事前協議（出店計画概要書意見照会）での指摘に対する店舗設置者の対応〔フレスタ東雲店〕（1/2）

大規模小売店舗立地法に基づく説明会（第1回）での住民の意見・質問及び店舗設置者の回答〔フレスタ東雲店〕（1/3）

大規模小売店舗立地連絡調整会議の関係者意見及び店舗設置者の回答〔フレスタ東雲店〕(1/1)

Project	フレスタ東雲店 新設計画 (建替え増床)	No.	3
Title	配置図・1階平面図 (変更後)	Scale	1/400

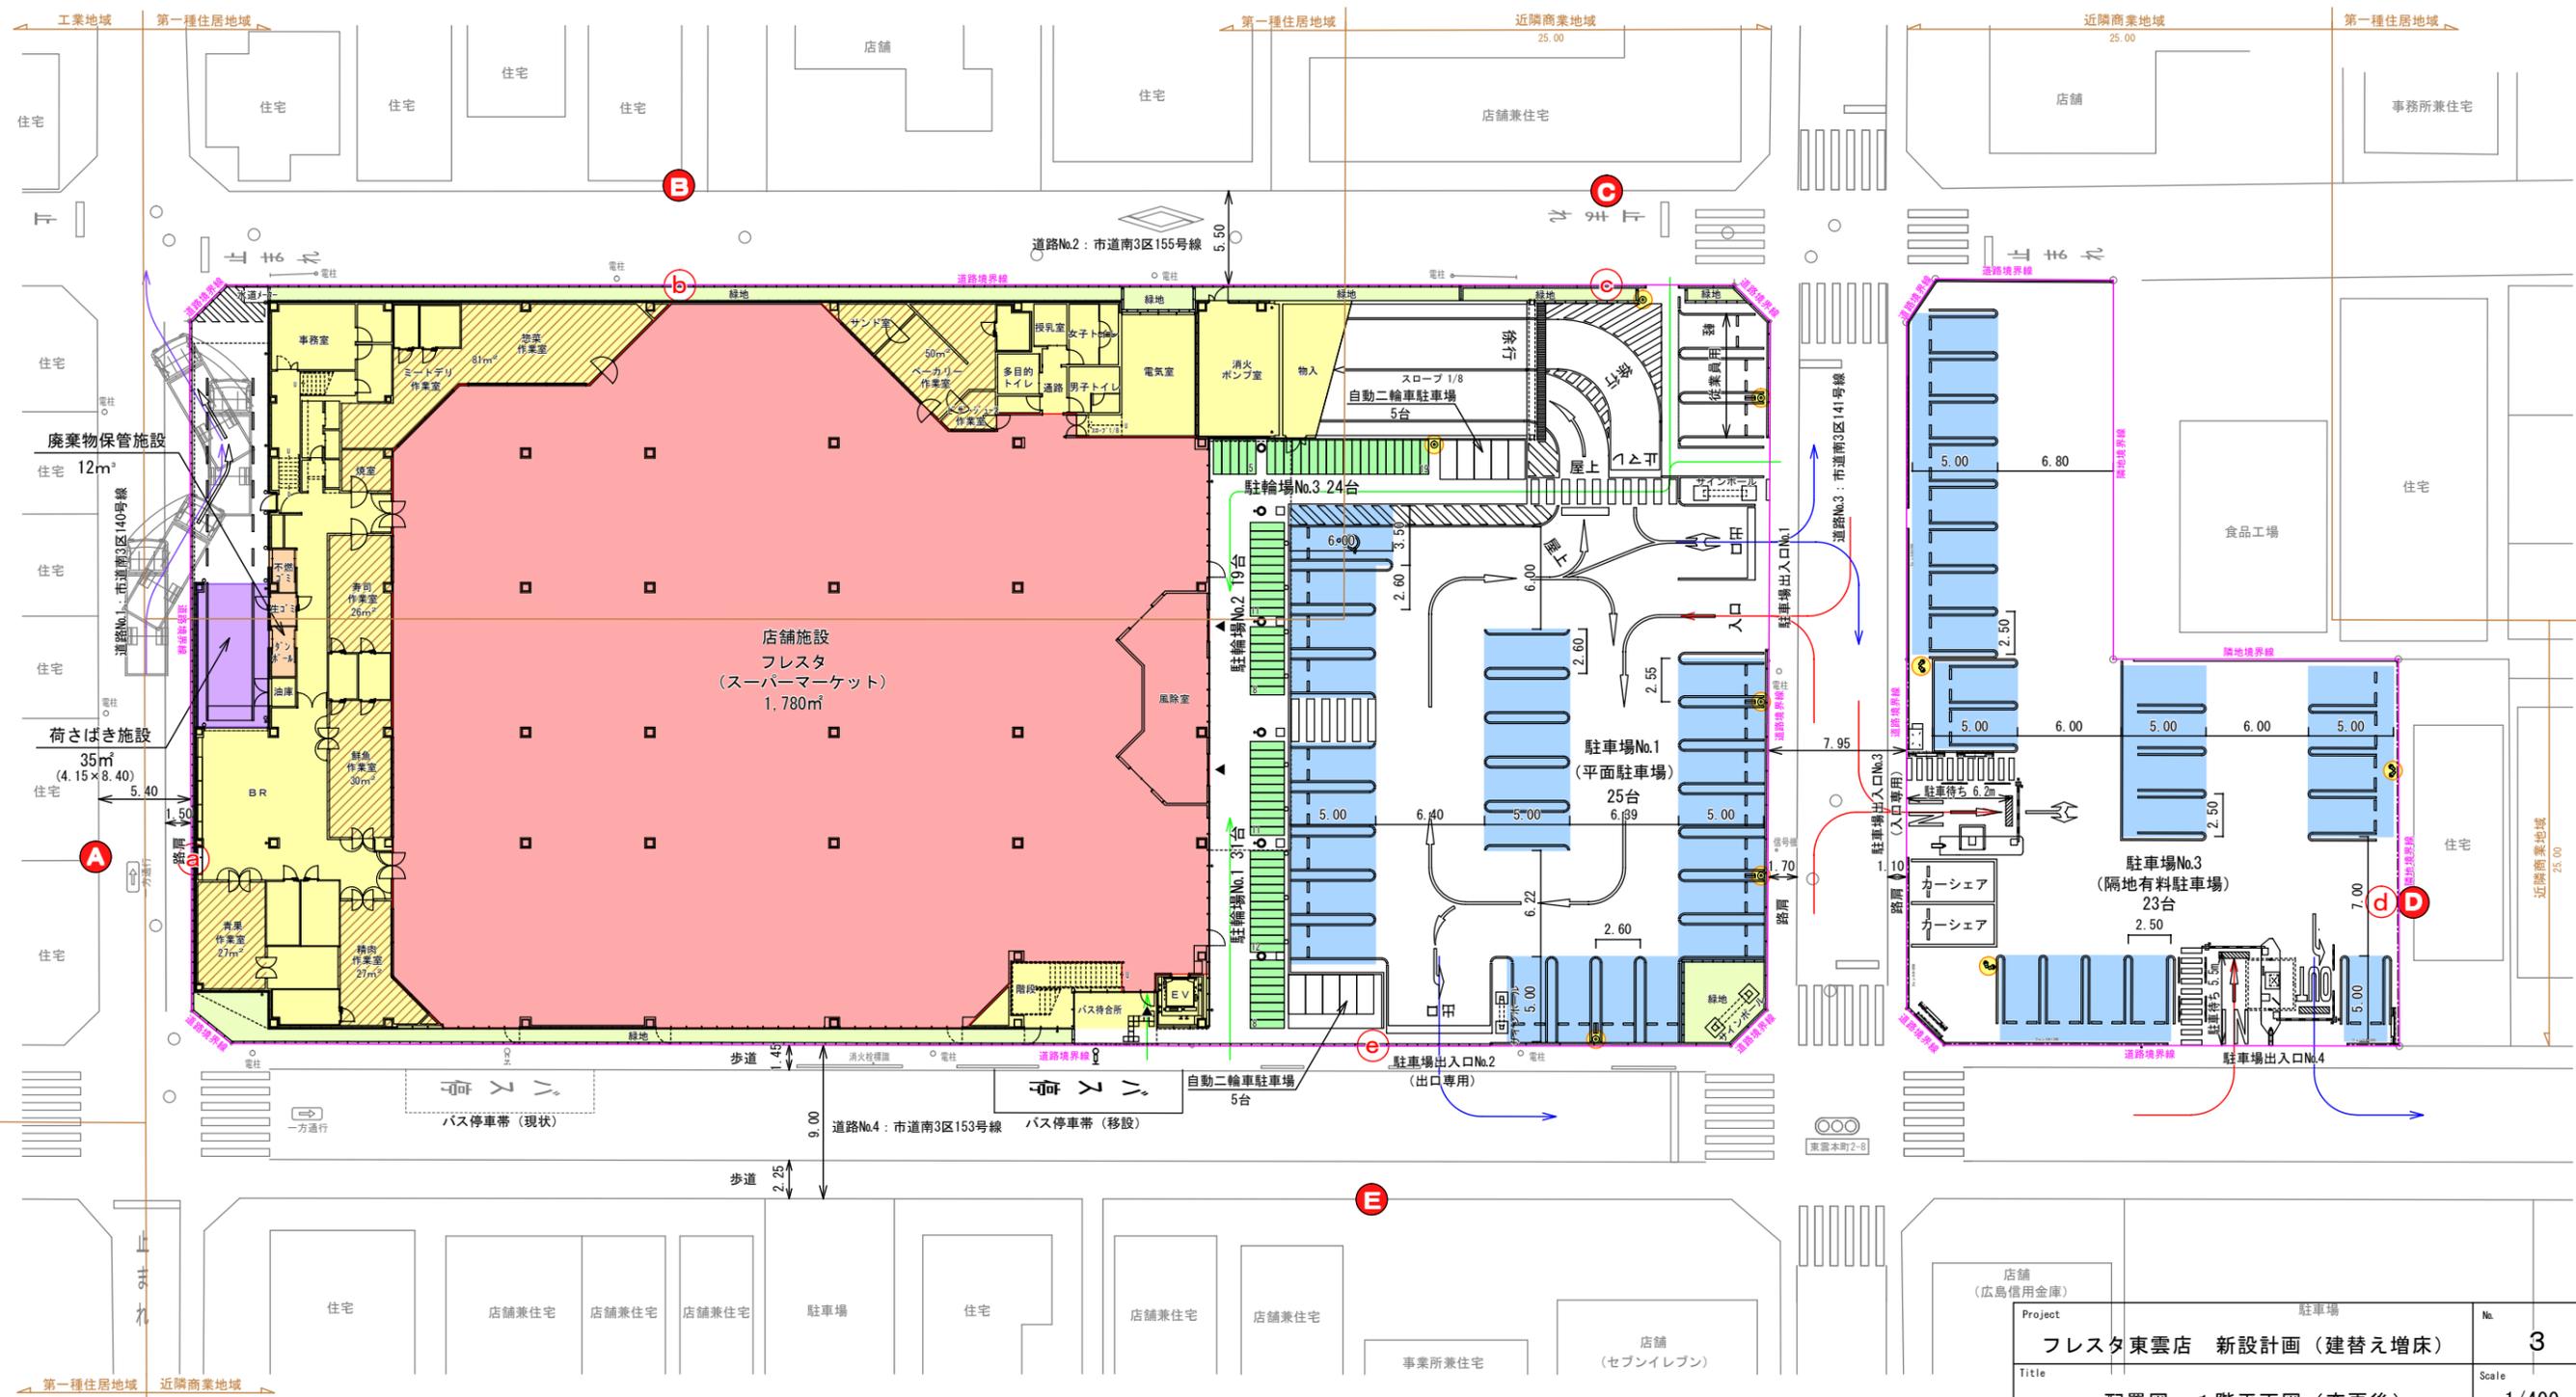
項目	意見内容	回答
交通	荷さばき車両の退店経路について、交差点内へ直接搬入車両を出すのではなく、交差点からできるだけ離れた地点へ車両を出すよう敷地内への誘導矢印など施策を講じること。	荷さばき車両の退店経路については、交差点へ直接出ないように、車両の軌跡をもとに誘導矢印等の路面標示を見直しました（別添図面参照）。また、ドライバーへの運行ルートの周知と安全運転を指導徹底します。

変更後
